RESOLUCION

PROCEDIMIENTO: EJECUCIÓN DE OBRAS EN DPH

N/REF: O-0507/2022

ASUNTO: DENEGACIÓN

Ilustraciones 2 y 3: Planos en planta representando la situación preoperacional (izquierda) y posoperacional (derecha).
Fuente: Documentación aportada.

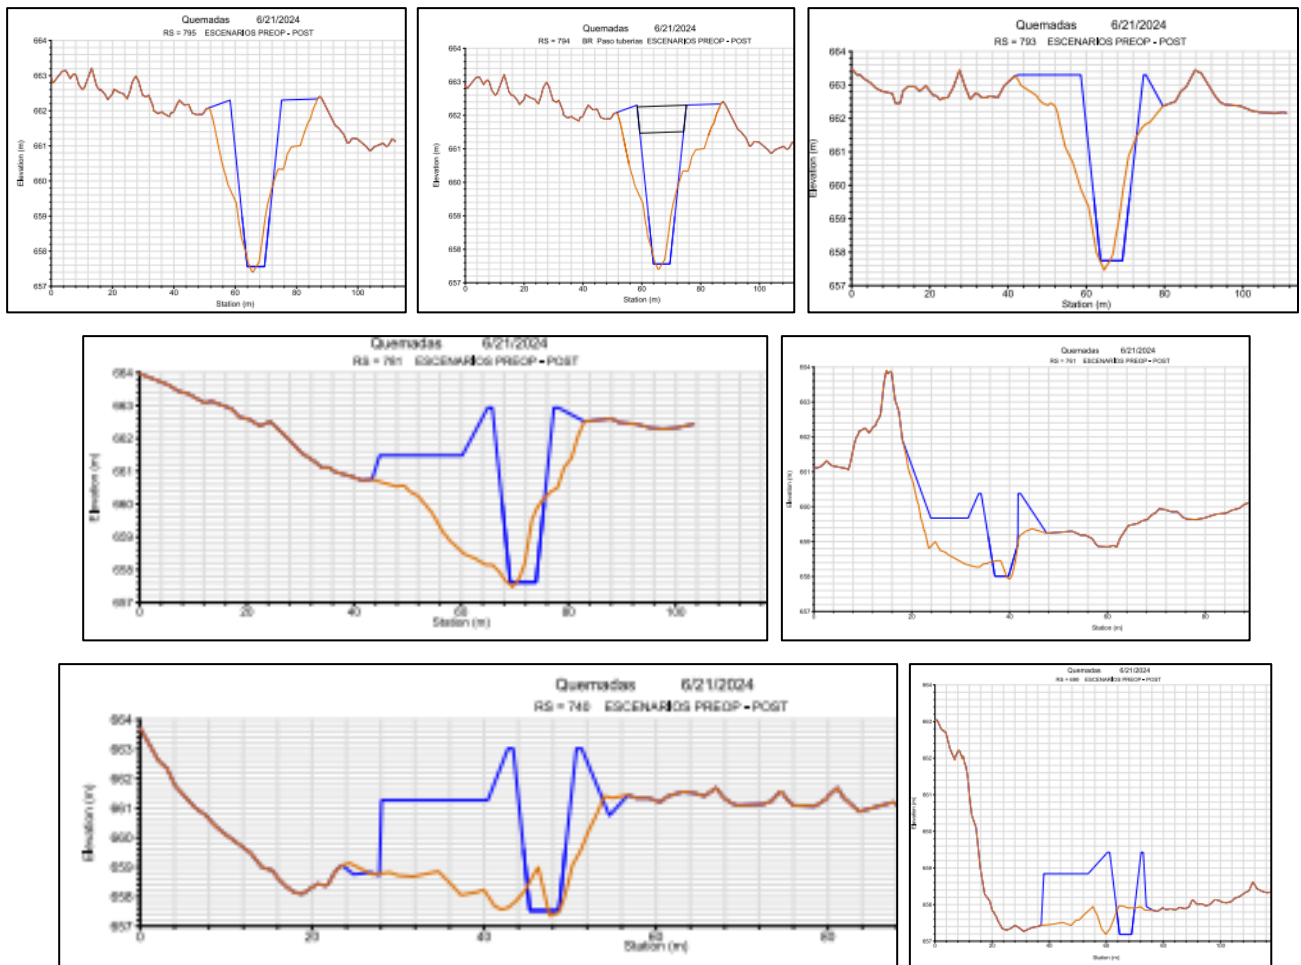
El informe también indica que [...] A partir de los resultados obtenidos se aprecia que la actuación propuesta modifica el trazado del arroyo del Valle, modificando el dominio público hidráulico al proponer un encauzamiento del mismo con el fin de realizar el desarrollo urbanístico de la Unidad de Ejecución UE 4-12. Así mismo, genera una modificación de la Zona de Flujo Preferente y de las Áreas de Inundación para avenidas con periodo de retorno de 100 y 500 años.

Se adjuntan planos, a este documento, de los perfiles transversales correspondientes a las secciones de control empleadas en los modelos del Preoperacional y el Postoperacional.:

- *Planta_perfiles_Preop:* representa la topografía empleada para el Preoperacional (sobre el levantamiento topográfico) con los límites del ámbito, el eje actual del arroyo y las secciones de control consideradas en el modelo HECRAS.
- *Planta_perfiles_Post:* representa el nuevo eje propuesto para el arroyo a su paso por la UE urbanizada y las secciones de control consideradas en el modelo HECRAS para el escenario Postoperacional.
- *Comparativo_Perfiles:*
 - en la primera fila se aportan los perfiles del terreno coincidentes con el ámbito (PREOPERACIONAL)
 - en la segunda fila se aportan los perfiles del terreno modificado coincidentes con el ámbito (POSTOPERACIONAL)
 - en la tercera fila se comparan los terrenos actuales (color marrón) con los terrenos modificados color (amarillo). Sólo se comparan los perfiles del 801 al 600 porque son los que discurren dentro del ámbito.

Se mantiene un cambio de trazado del cauce y rellenos significativos en las márgenes que conllevan una antropización del arroyo del Valle ó de las Quemadas, encajonando el mismo y reduciendo la anchura del cauce original, en contra de lo establecido en la legislación vigente tal y como se ha argumentado con anterioridad.
